Autorité environnementale

### AVIS DE L'AUTORITÉ ENVIRONNEMENTALE

relatif au projet d'extension de la station d'épuration des eaux usées - commune de Cancale (35)  
-dossier reçu le 23 février 2016-

Localisation de la station d'épuration et du lagunage - commune de Cancale  
(extrait étude d'impact)

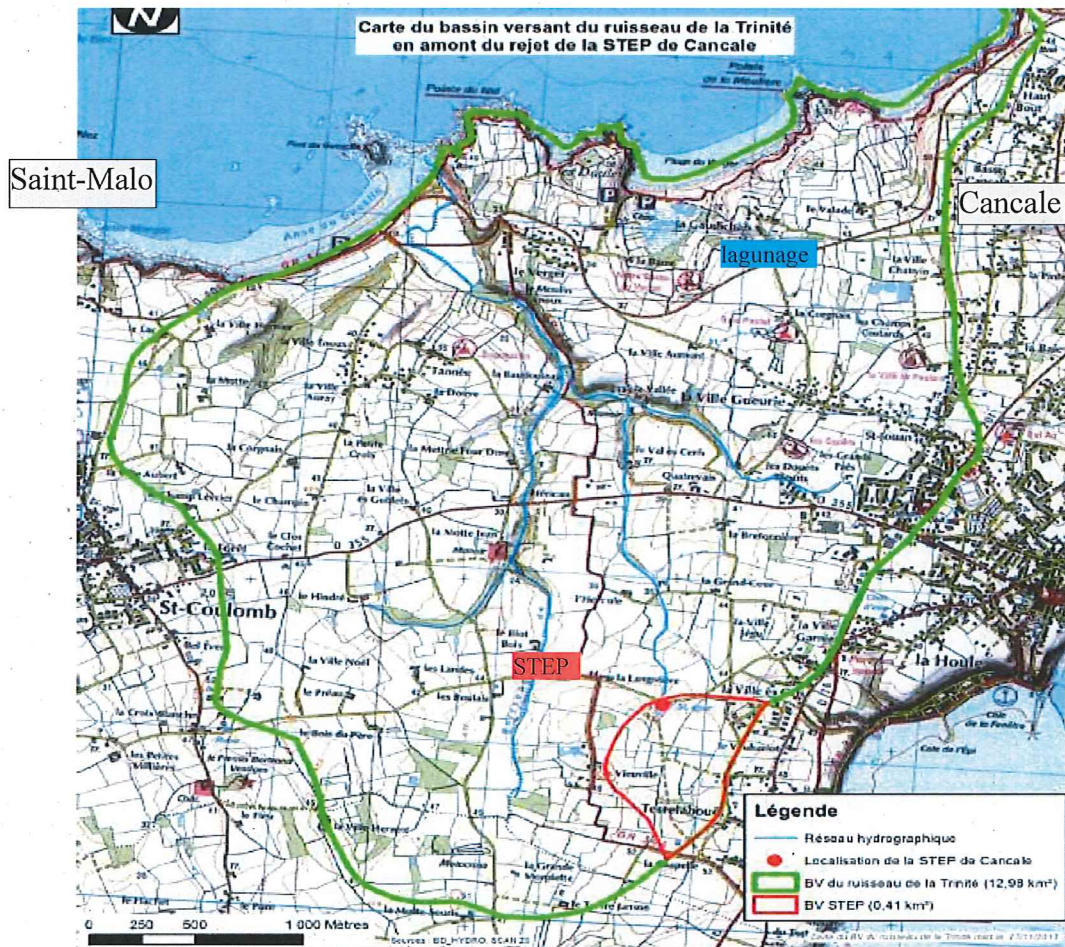
La station d'épuration actuelle est implantée à environ 300 mètres au Sud-Ouest de l'agglomération, à proximité de la RD76, la filière étant complétée par le système de lagunage situé au Nord-Ouest du bourg, en zone rurale.

Le rejet de la station se fait dans le ruisseau de la Vallée, sorte de fossé à section trapézoïdale présentant des berges pentues et un tracé globalement rectiligne sans végétation de berges, s'écoulant entre des parcelles cultivées sur un trajet d'environ 2 km. Il rejoint le ruisseau de la Trinité qui s'écoule ensuite vers le Nord-Nord-Ouest sur environ 1,8 km avant de déboucher dans la Manche. A l'exutoire, le ruisseau de la Trinité traverse une zone humide constituée par un marais arrière dunaire en cours de restauration et classé en espace naturel sensible du département d'Ille-et-Vilaine. Il s'écoule via un émissaire dans une zone rocheuse située en partie Est de la plage de l'Anse Duguesclin, entre le Fort Duguesclin et la Pointe du Nid, en limite des communes de Cancale et de Saint-Coulomb.
